「荒川水系河川整備計画（原案）」について、 関係する住民からいただいたご意見

本資料は、関係する住民からいただいたご意見です。
ただし、個人に関する情報であって特定の個人を識別
できるものについては、黒塗りしています。

国土交通省関東地方整備局

１）スーパー堤防をめぐる経過

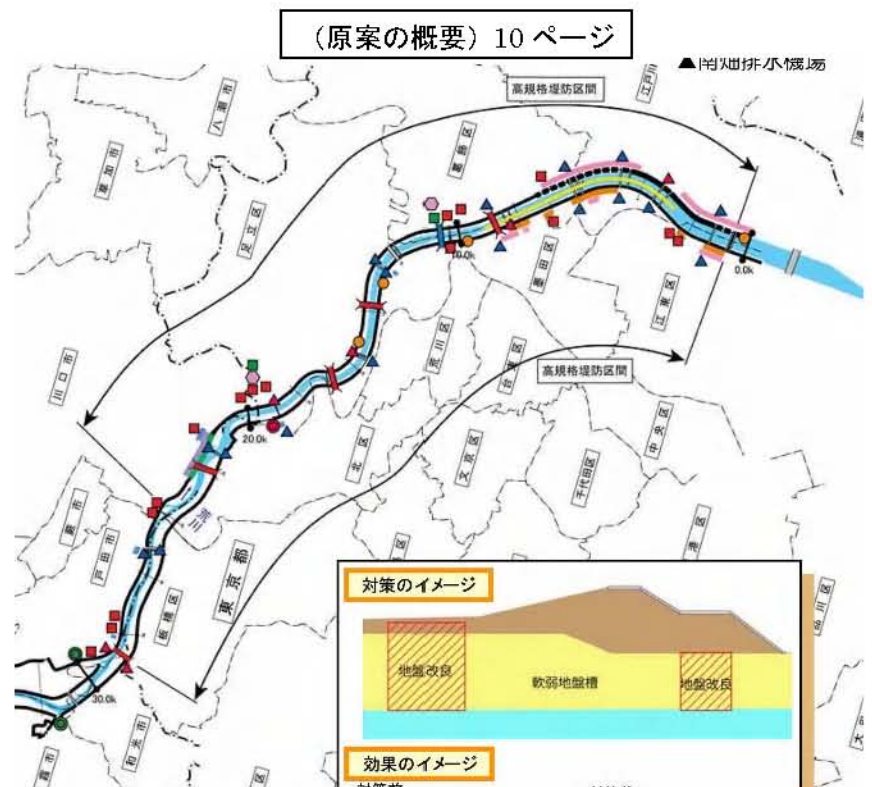
スーパー堤防は、2012年1月に会計検査院により、あまりにも非効率な事業であるとの指摘を受けた。何しろ首都圏・近畿圏6河川で6943億円の公費を投じたにもかかわらず、要整備区間の総延長873kmのうち、完成したスーパー堤防は9.463kmに過ぎず、整備率は1.1%にとどまっていたのである。

あまりにも非効率であるので、2010年10月の行政刷新会議の事業仕分けにおいてスーパー堤防整備事業は「事業廃止」と判断された。

ところが、2011年12月に国交省の巻き返りで、スーパー堤防はゾンビ事業のように生き残り、6河川の要整備区間を5河川の119kmに縮小して引き続き推進していくことになった。縮小したとはいえ、119kmはきわめて長い区間である。そのうち、荒川が最も長く、下流部の両岸で延べ52kmのスーパー堤防をつくることになった。

右図のとおり、最下流の東京メトロ東西線橋梁付近から左岸は川口市の菖蒲川まで、右岸は板橋区の笹目橋まで延々と整備することになっている。

そのうち、完成済みは数km程度であろうから、今後、荒川下流でスーパー堤防を整備する延長は50km近くにもなる。
